大間原子力発電所審査資料	
資料番号	OM1-CA174-R00
提出年月日	2022年9月5日

敷地ごとに震源を特定して策定する地震動のうち内陸地殻内地震について

(コメント回答 その2)

電源開発株式会社

地震動の比較

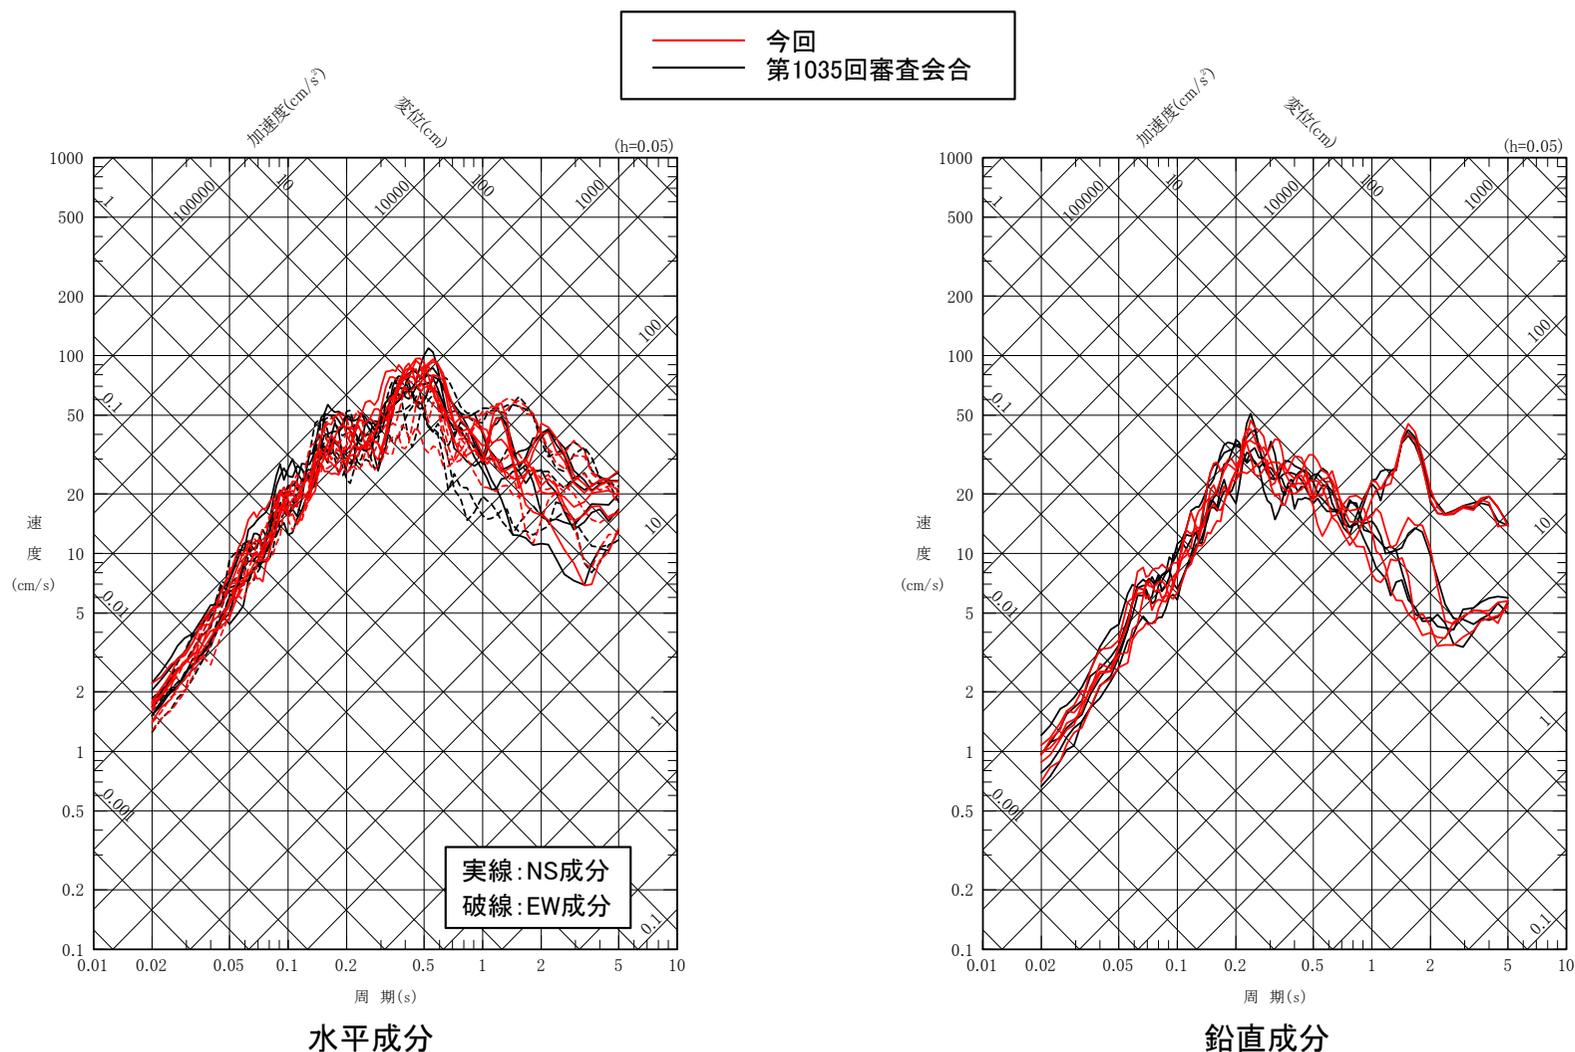
- 第1035回審査会合(2022年3月18日)と今回設定した断層位置の不確かさケースの地震動の差異を確認する。
- それぞれの震源モデルを下図に示し、地震動を比較した結果を次ページに示す。

- 今回設定した断層位置の不確かさケースの地震動は、第1035回審査会合(2022年3月18日)の断層位置の不確かさケースの地震動と比べて、おおむね同等であることを確認した。

断層上端と断層下端の比較に用いる破壊開始点

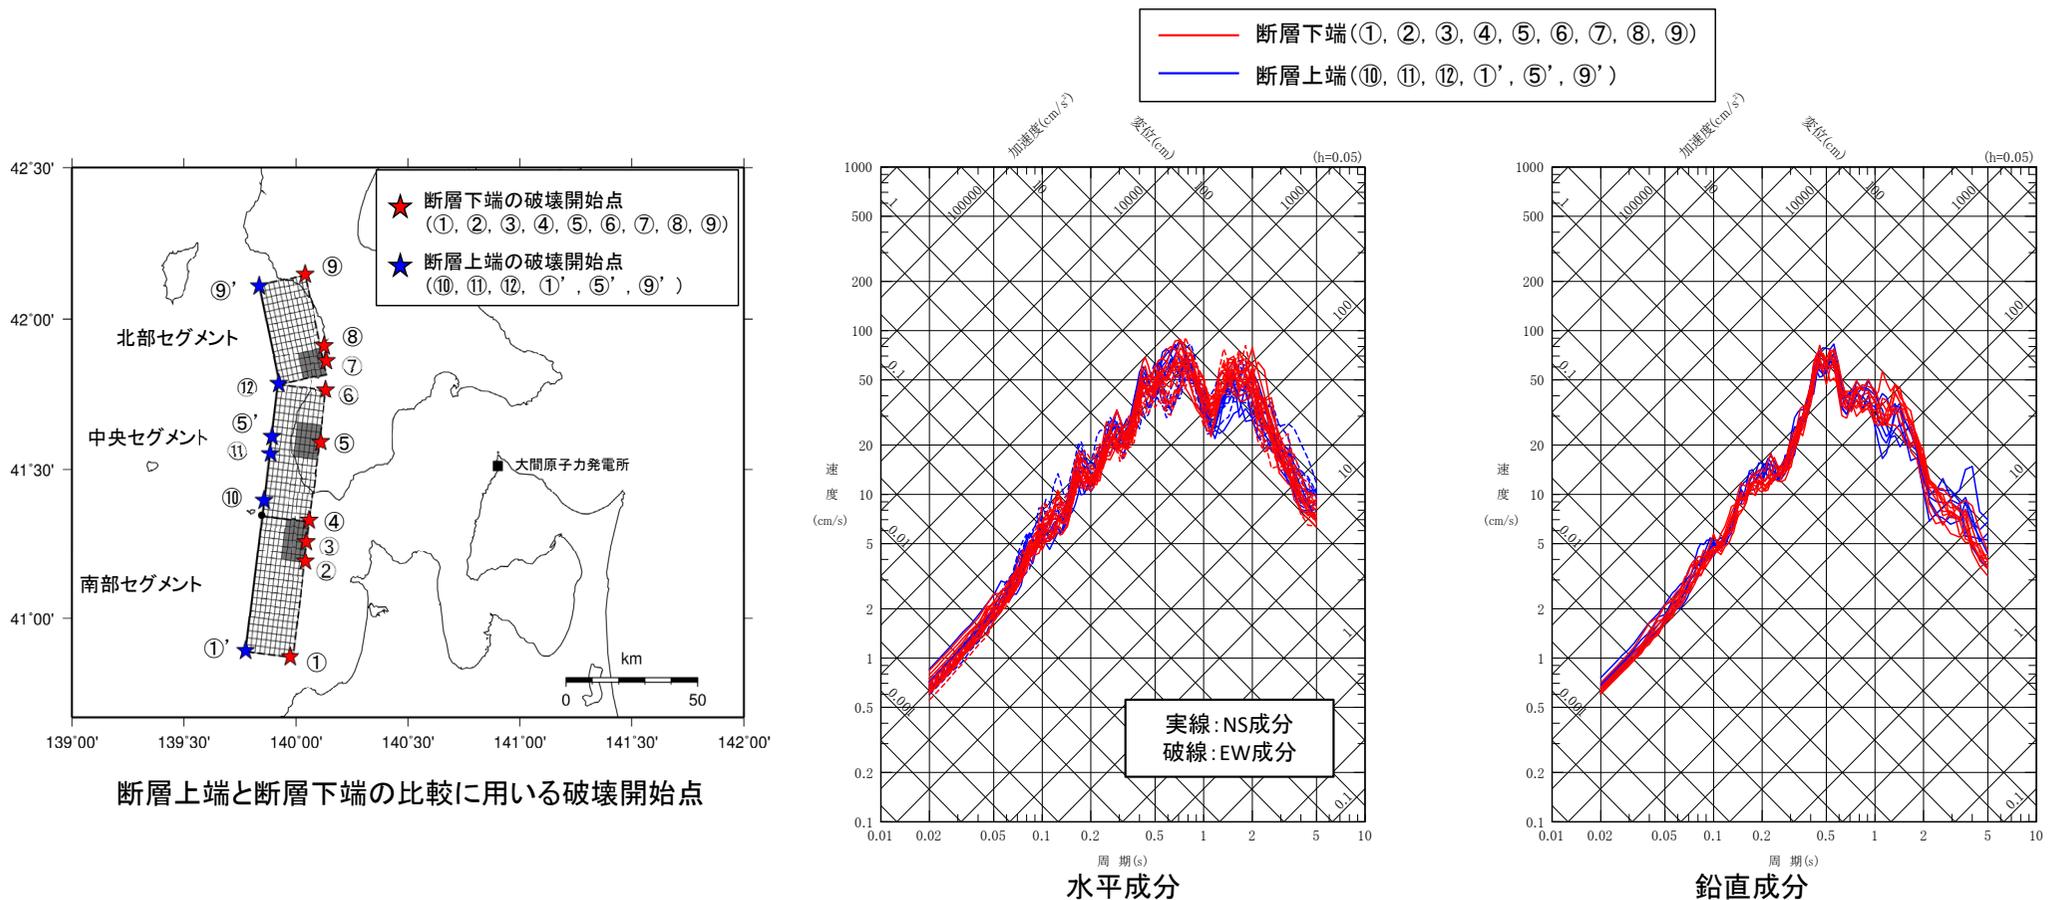
【破壊開始点の設定】 コメントNo.S4-16

- 断層上端と断層下端の破壊開始点による地震動の応答スペクトルを比較し、これら地震動の敷地に及ぼす影響の差異を確認する。
- 断層上端と断層下端の破壊開始点による地震動の応答スペクトルを比較すると、全周期帯において地震動はおおむね同程度のレベルであり、また、破壊開始点による地震動のばらつきもおおむね同程度になっている。
- 地震動がおおむね同程度のレベルであることについて、P.139~P.141に示すように、ディレクティビティ効果が現れ難く、破壊伝播の方向の違いが敷地の地震動に及ぼす影響が小さいためと考えられる。
- また、破壊開始点による地震動のばらつきがおおむね同程度であることについて、断層下端においても断層上端と同様に、2つのアスペリティからの地震波が重なる破壊開始点が複数設定されており、断層上端の破壊開始点の違いによる地震動のばらつきの傾向(P.143)が、断層下端の破壊開始点による地震動にも生じているためと考えられる。

図2 ハイブリッド合成法と統計的グリーン関数法による地震動評価の比較
奥尻海盆北東縁断層～奥尻海盆東縁断層～西津軽海盆東縁断層の連動を考慮した地震(基本ケース)
(周期4秒よりも長周期側の応答スペクトルの確認のために、周期10秒までの応答スペクトルを示す。)

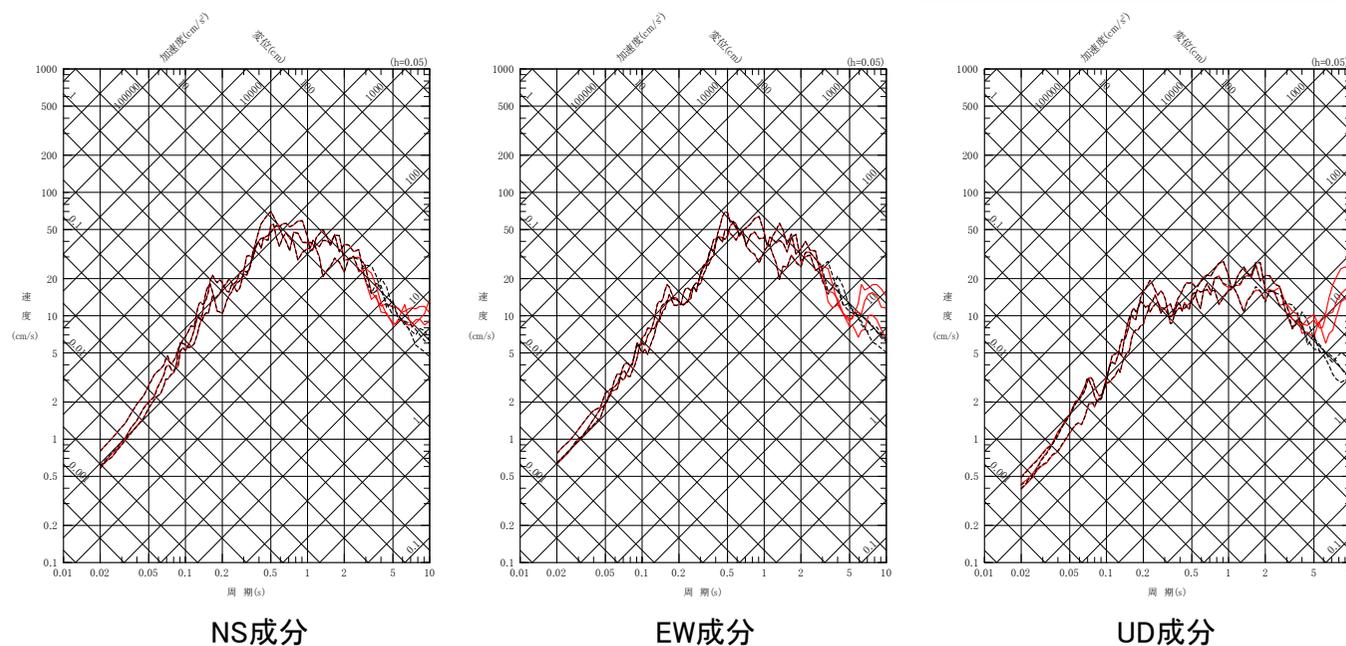
- ハイブリッド合成法に用いたマッチングフィルタ(接続周期4秒)を図1に示す。
- 接続周期が適切に設定されていることを、ハイブリッド合成法による地震動評価と統計的グリーン関数法による地震動評価の応答スペクトルを比較し、確認する。
- 奥尻海盆北東縁断層～奥尻海盆東縁断層～西津軽海盆東縁断層の連動を考慮した地震の基本ケースについて、ハイブリッド合成法による地震動評価と統計的グリーン関数法による地震動評価を図2に示す。
- 周期4秒より長周期側では、ハイブリッド合成法による地震動評価が、統計的グリーン関数法と比べておおむね同等以上であることを確認した。

ハイブリッド合成法による地震動評価(2/2):断層傾斜角の不確かさケース

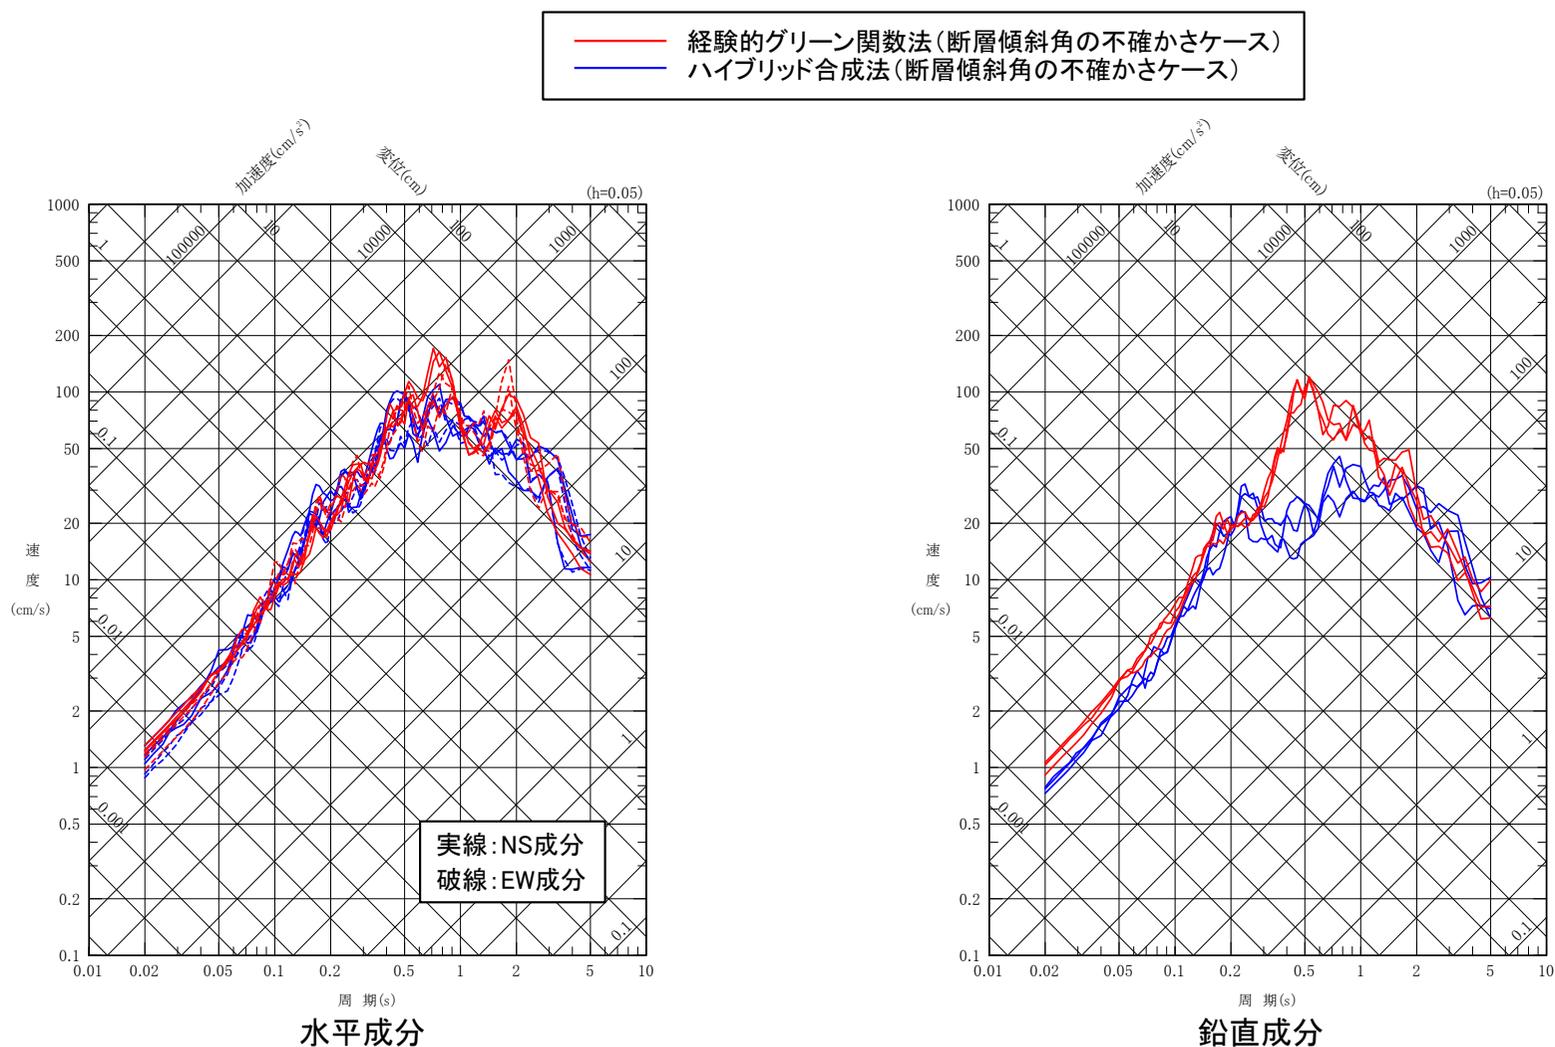
【ハイブリッド合成法による長周期地震動の影響の検討】 コメントNo.S4-18

奥尻3連動による地震は、震源が浅く、長大断層で地震規模が大きい地震であるため、長周期地震動が励起される可能性も考えられる。このことから、基本ケース及び地震規模が大きい断層傾斜角の不確かさケースを対象に、長周期側において理論的手法を適用し、統計的グリーン関数法とのハイブリッド合成法による地震動評価により、長周期地震動の敷地に及ぼす影響を検討する。

- 不確かさケースの中で地震規模が最大となる断層傾斜角の不確かさケースのハイブリッド合成法による地震動評価は、経験的グリーン関数法と比べて、破壊開始点によらず水平成分では同程度、鉛直成分では周期0.5秒付近を除きおおむね同程度である。
- 以上から、断層傾斜角の不確かさケースにおいて、ハイブリッド合成法による地震動評価は、周期5秒までの長周期側における卓越は認められず、経験的グリーン関数法による地震動評価が妥当であることを確認した。
